Aanpassing van de wiellagermodule

Extra componenten vereist

Fabrikant: Alexander Dennis

DANA-asidentificatie: S63U, S75U, T75U

Fig. 1: Bij assen met de identificatiecode S63U moeten behalve de wiellagermodule ook de remschijf, de wielopname, de wielbouten en de bevestigingsbouten worden vervangen.

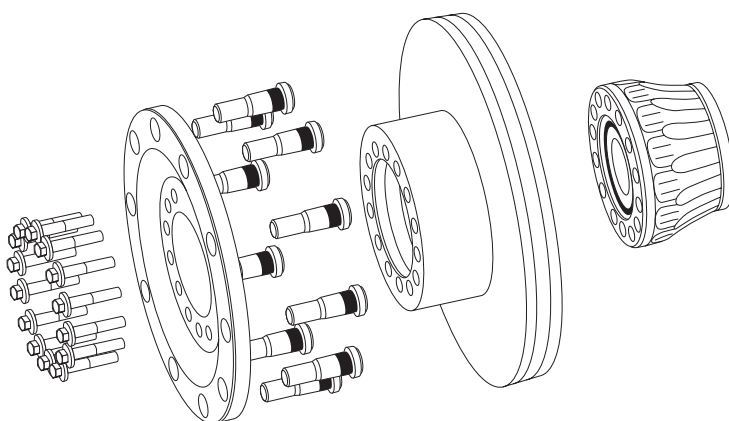
Als bij een reparatie wordt geconstateerd dat er nog een wiellager van Timken is ingebouwd, moeten bij de assen met identificatiecode S63U, S75U en T75U extra componenten worden vervangen.

asidentificatie	vereiste componenten	artikelnr. Alexander Dennis	aantal
S63U	wielopname	658468-3	1 x
	wielbouten	650723-2	10 x
	remschijf	658468-4	1 x
	bevestigingsbouten	658468-5	14 x
S75U	wielopname	661391-2	1 x
	bevestigingsbouten	661391-3	14 x
T75U	wielopname	661391-2	1 x
	bevestigingsbouten	661391-3	14 x
NDS 80	geen	-	-

Aandraaimoment van de bevestigingsbouten: 236-260 Nm
